改善箇所説明図

2部品構成アルミ製空気タンク

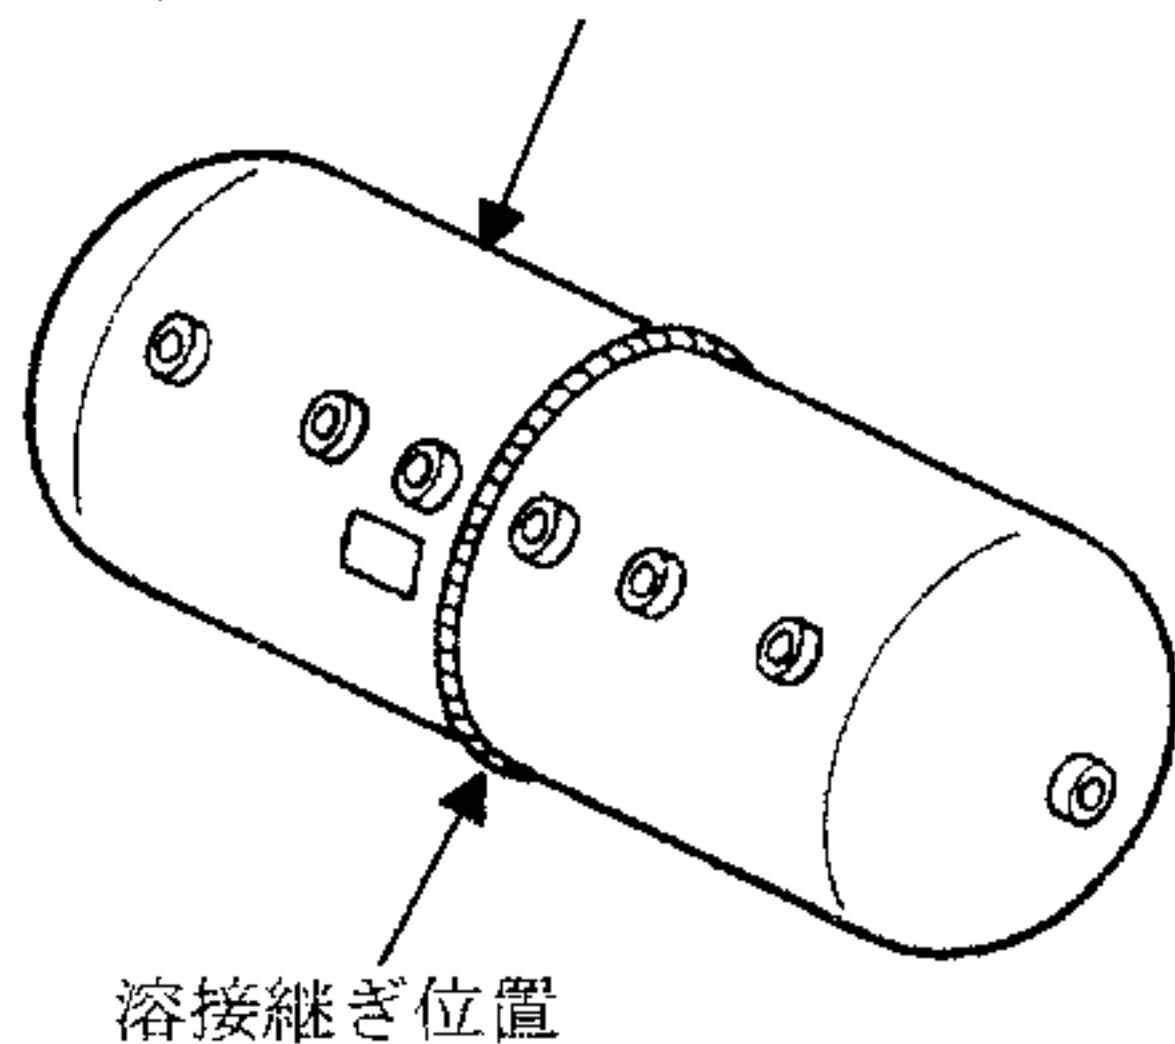
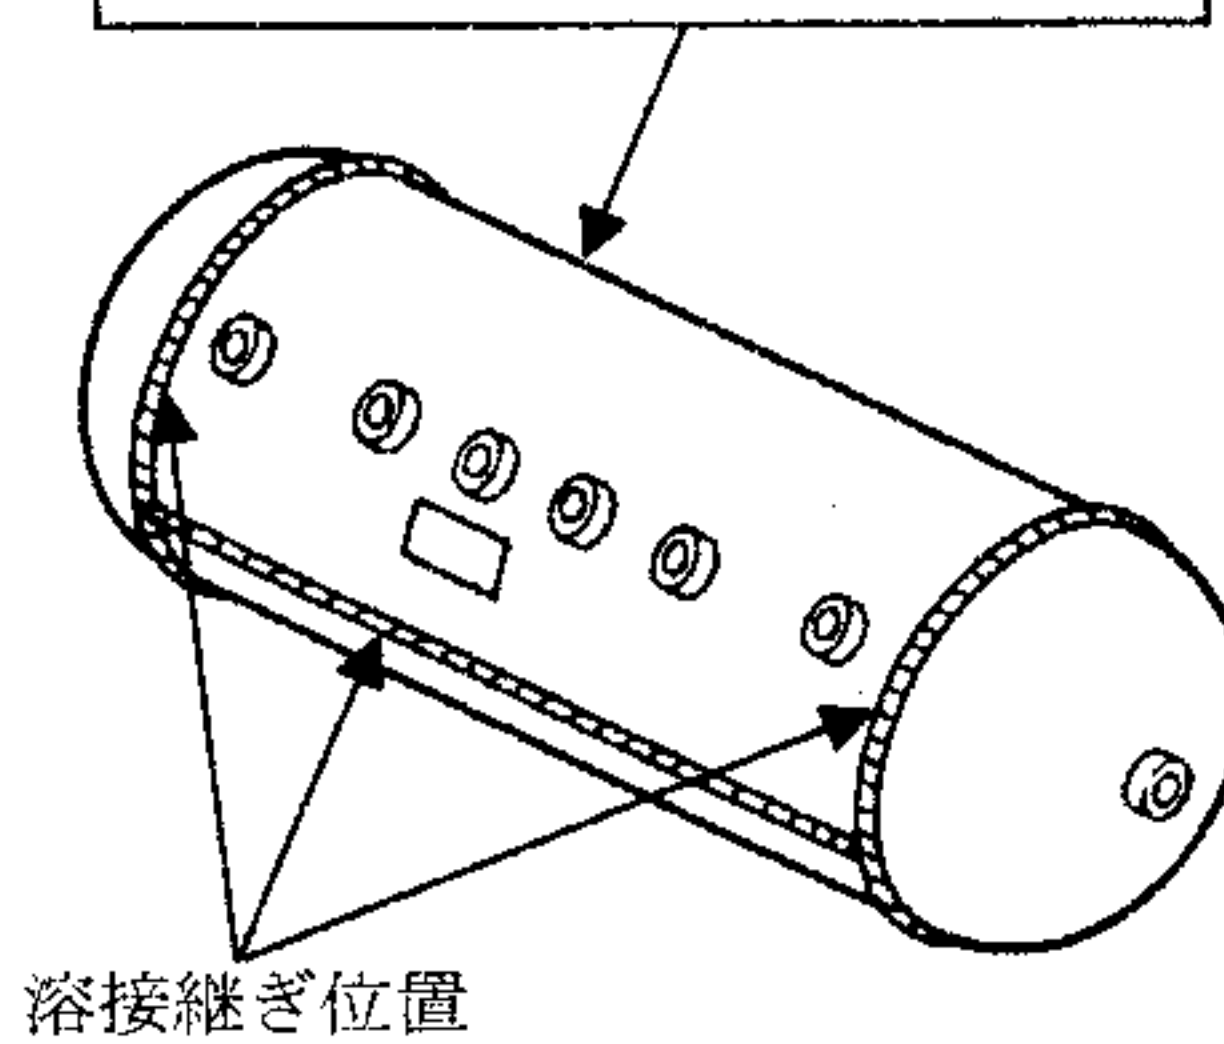
制動装置に作動用の圧縮空気を供給するアルミ製空気タンクにおいて、当該タンクの熱処理が不適切なため、表面に亀裂が発生するものがあり、そのままの状態で使用を続けると、亀裂が内部まで進行して、圧縮空気が抜けることがあり、最悪の場合、制動装置において、制動力が不足するおそれがある。

3部品構成アルミ製空気タンク

全車両点検し、2部品構成のアルミ製空気タンクは対策品と交換する。
